SERVICE BULLETIN

16-S

SM

R E M M E N

10 588

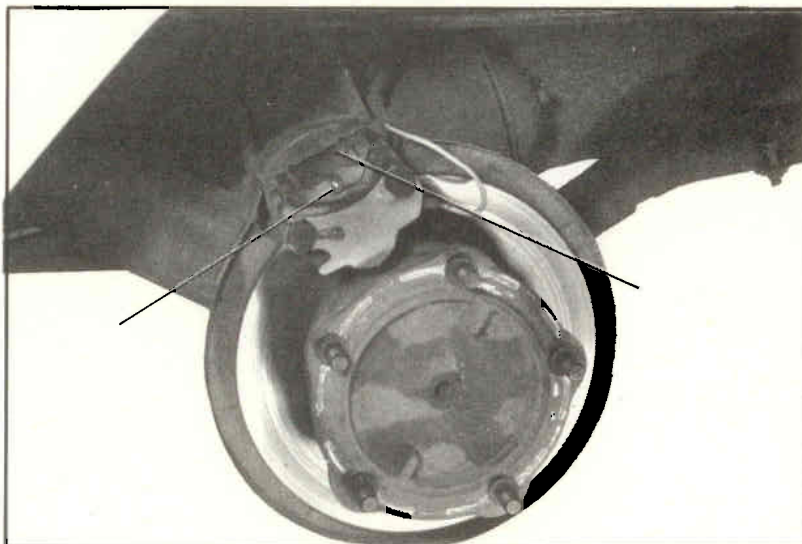
Vanaf december 1971 is een beschermplaat gemonteerd op de achterremunits.

De splitpen is vervangen door een bout.

Het is mogelijk deze oplossing toe te passen op vroegere wagens.

Carterventiel

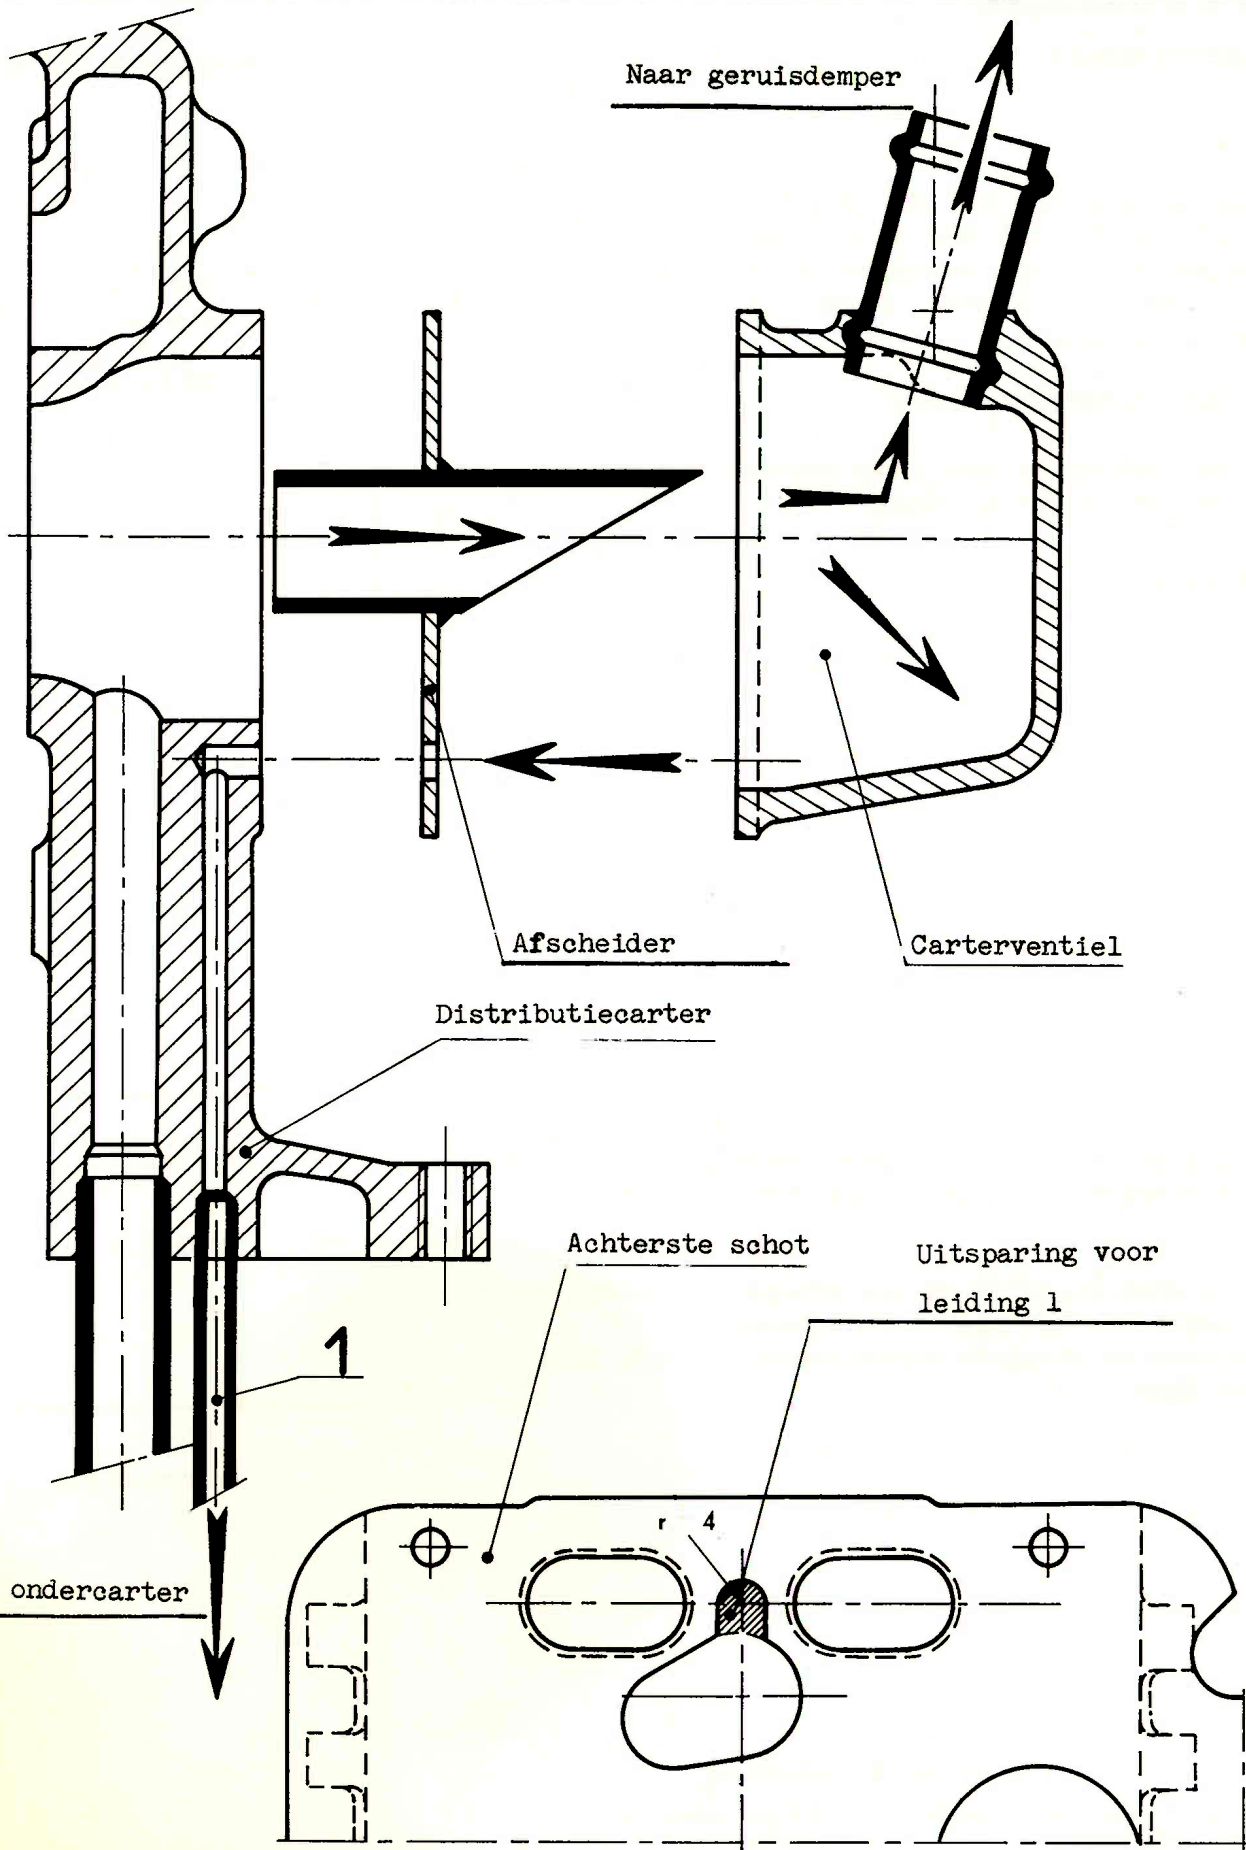
Vanaf motornummer 106 446 (Frankrijk), 150 122 (Zweden) 200 233 en 250 005 (U.S.A.) is het carterventiel gewijzigd. Er is een tweede retourleiding in het distributiecarter aangebracht waardoor de volgende onderdelen zijn gewijzigd:

- 1°) Het distributiecarter
- 2°) Het achterste schot ten behoeve van de doorgang van de 2e versnelling.

Nadat de voorraad is uitgeput is het mogelijk een nieuw type distributiecarter te monteren in plaats van het vroegere type mits het nieuwe carterventiel, pakking en de afscheider gemonteerd worden en tevens het achterste schot gewijzigd wordt (zie afb.).

Het is niet mogelijk om een vroeger distributiecarter in plaats van het nieuwe te monteren. De nieuwe en vroegere carterventielen zijn niet verwisselbaar.

Spanner van de  
primaire ketting

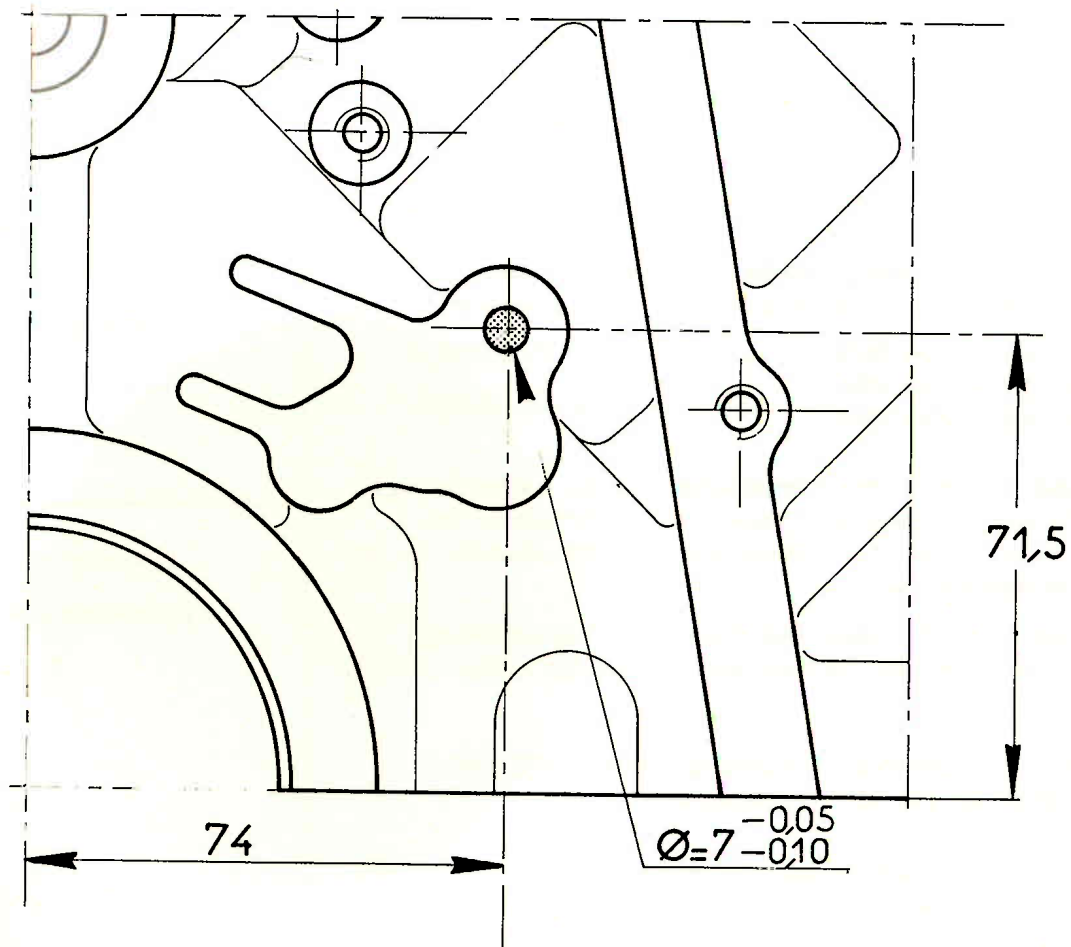
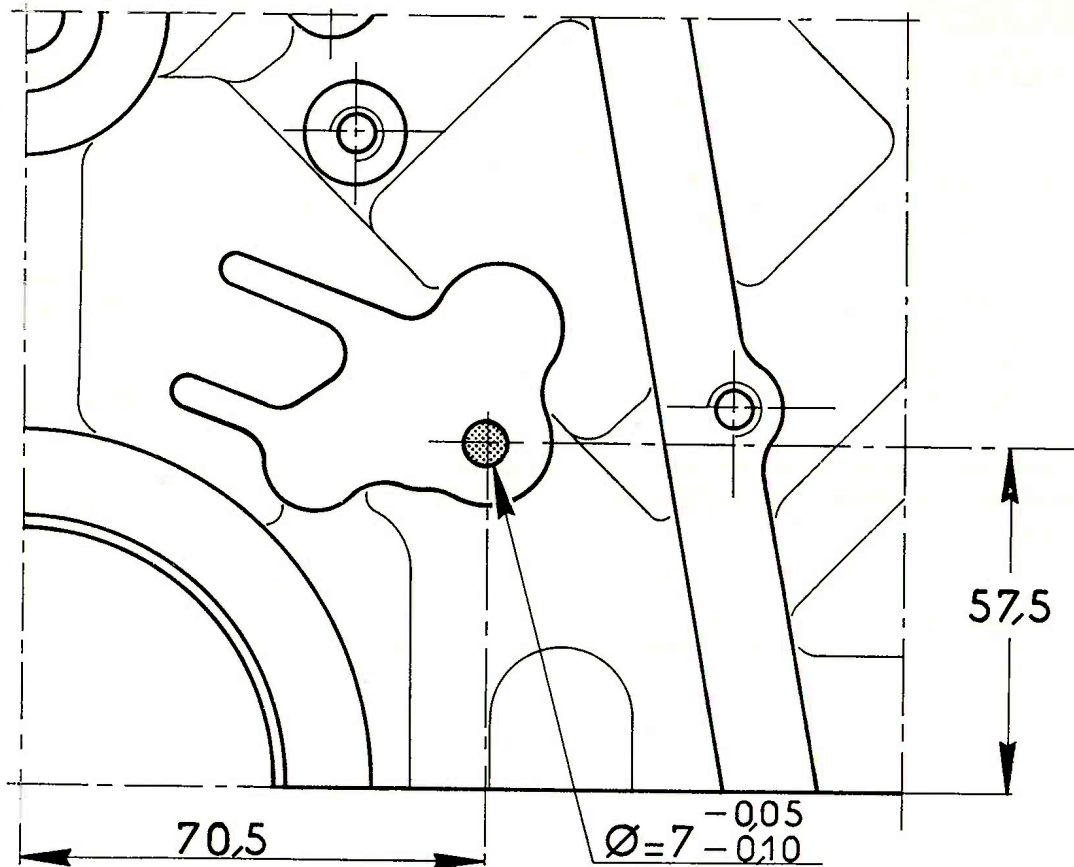
Vanaf februari 1972 zijn op de hierna vermelde motornummers een nieuwe geleider en een nieuwe automatische spanner voor de primaire ketting, merk "Renold" gemonteerd.

De plaats van de drukpen van de spanner is gewijzigd (zie tekeningen) hetgeen een wijziging van het motorblok inhoudt.

Het nieuwe motorblok 5 426 220 C kan worden gemonteerd in plaats van het vroegere blok mits de drukpen 5 405 644 A de spanner 5 426 217 V en de geleider 5 426 216 J worden gemonteerd.

HET IS NIET TOEGESTAAN EEN VROEGER BLOK AAN TE PASSEN.

Afb. 1

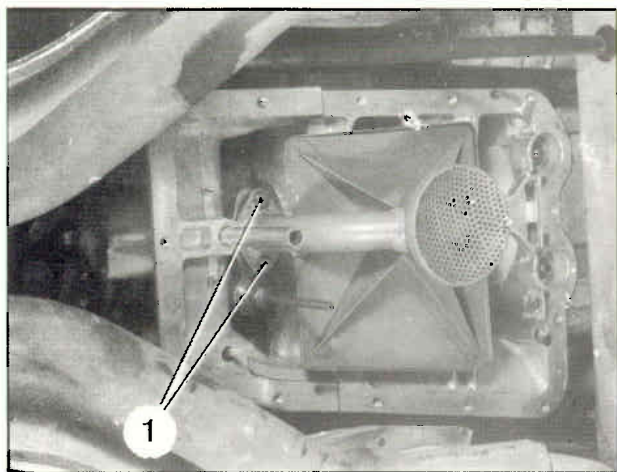
- Tap de motorolie af.
- Verwijder het ondercarter.
- Verwijder de twee bevestigingsbouten (1) van de aanzuigpijp (afb. 1).
- Verwijder de pijp met het schot alsmede de pakkingring tussen pijp en oliepomp.
- Verwijder de vier moeren (2) van de hoofdlagers (afb. 2).

Afb. 3

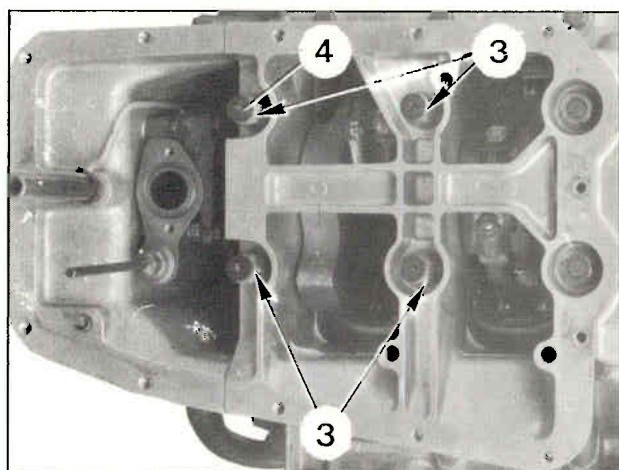
- Monteer de vier dubbele moeren (3) (vulring).  
Zet deze vast met 9 à 10 kgm (afb. 3).
- Monteer het nieuwe schot (6) met de vier bouten (5) (vulring) (afb. 4):  
Plaats over elke bout (5) een rubber ring (4) (afb. 3) tussen het schot en de dubbele moer.  
Zet de bouten (5) matig vast.
- Lijm met vet de nieuwe pakkingring op de oliepomp.  
Monteer de aanzuigpijp (7) (afb. 5).  
Zet de bevestigingsbouten (1) vast met 1 kgm (vulring).

Afb. 4

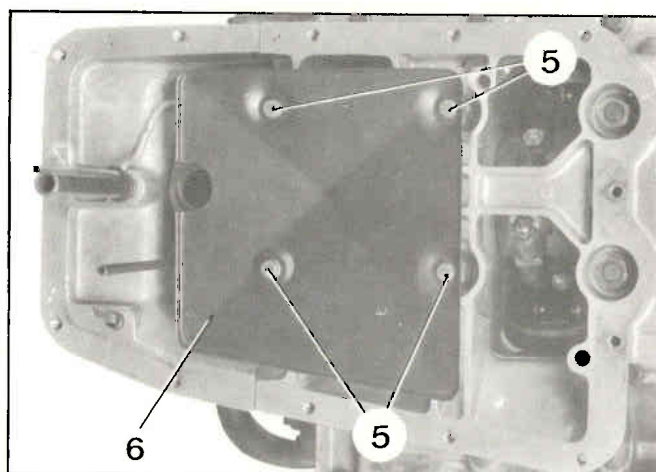
Verwijder de vier zelfborgende bouten (afb. 4) en vervang deze door de bouten met doorboorde kop en borg deze volgens afb. 6.

Afb. 5

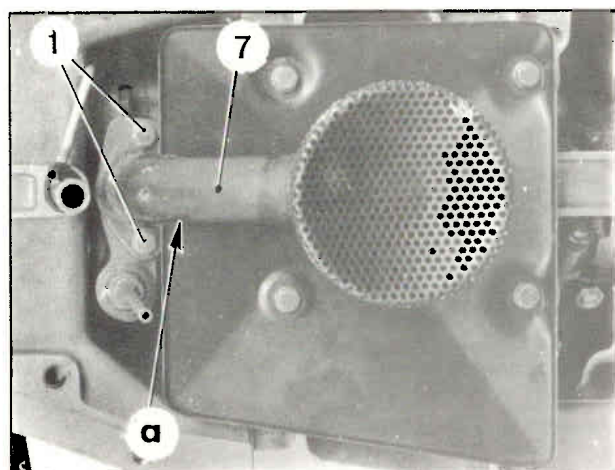
Controleer of de pijp (7) niet bij "a" tegen het schot komt en wijzig zondig de stand ervan.

Afb. 6

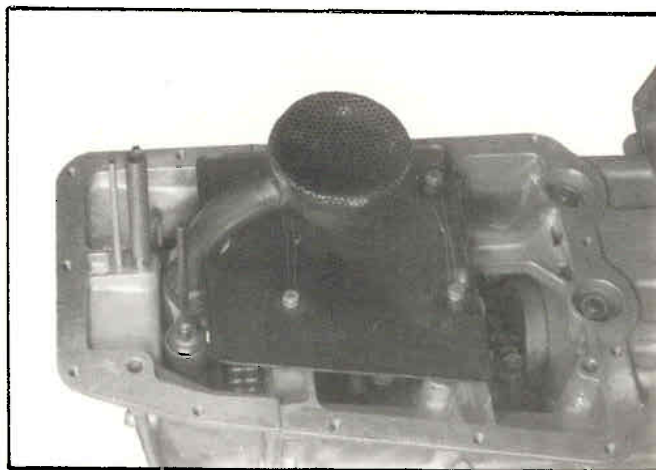
2e geval: Voorlopige montage (schot bevestigd met twee bouten).  
Geen wijziging van de montage indien geen gebreken worden geconstateerd.  
Vervang echter de twee bouten door de bouten met doorboorde kop 5 436 643 W en borg deze met de borgdraad 5 436 644 G zoals in afb.6 is aangegeven.  
Vervang desnoods de bestaande montage door de montage die hierna is beschreven (3e geval).

- Borg de bouten (5) met borgdraad (afb. 6).
- Monteer het ondercarter.
- Vul het motorcarter met olie.

10 822

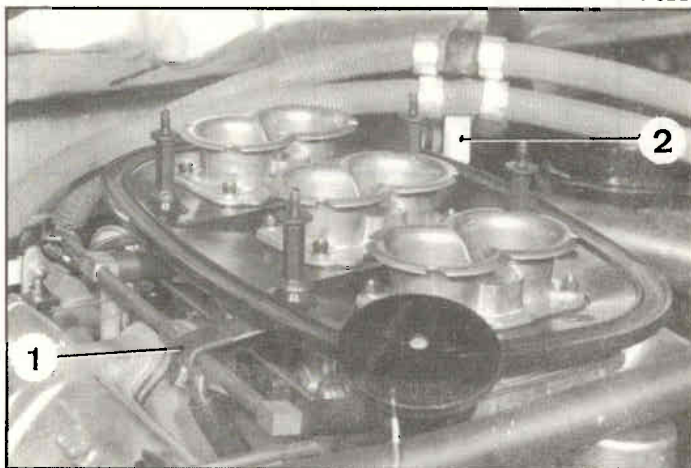
Vanaf maart 1972 wordt de benzinegalerij vastgehouden door een gevoerde steun (1) welke bevestigd is op de bodem van de aanzuigdemper.

Daarmee zijn de klemmen op de benzineslangen naar de carburateurs vervallen (behalve op de typen voor Noorwegen en Zweden).

Het is mogelijk de nieuwe steun voor de benzinegalerij alsmede de nieuwe steun van de olieslangen te monteren op de vroegere wagens mits tegelijkertijd de onderzijde van de aanzuigdemper 5 426 318 T en de tapeinden-vulstukken 5 426 320 P worden vervangen.

10 823

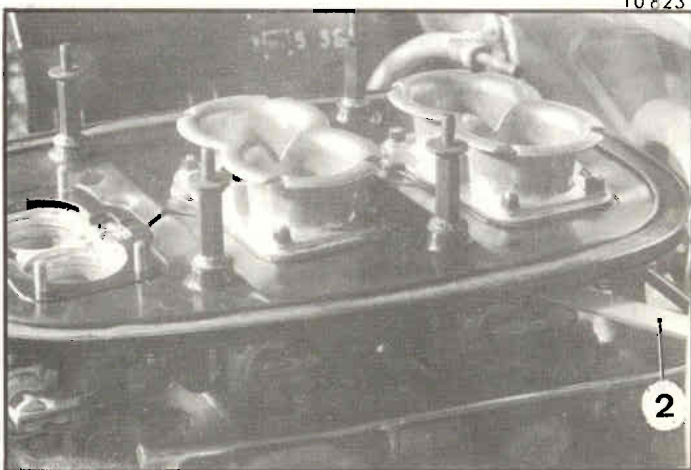
De steun van de olieslangen die boven op de aanzuigdemper is gemonteerd is vervangen door een nieuwe steun (2) die aan de onderzijde van de aanzuigdemper is bevestigd.

Deze nieuwe montage maakt de wijziging van de onderzijde van de aanzuigdemper noodzakelijk.

De montage van een vroegere onderzijde van de aanzuigdemper als vervanging van een nieuw exemplaar is verboden.
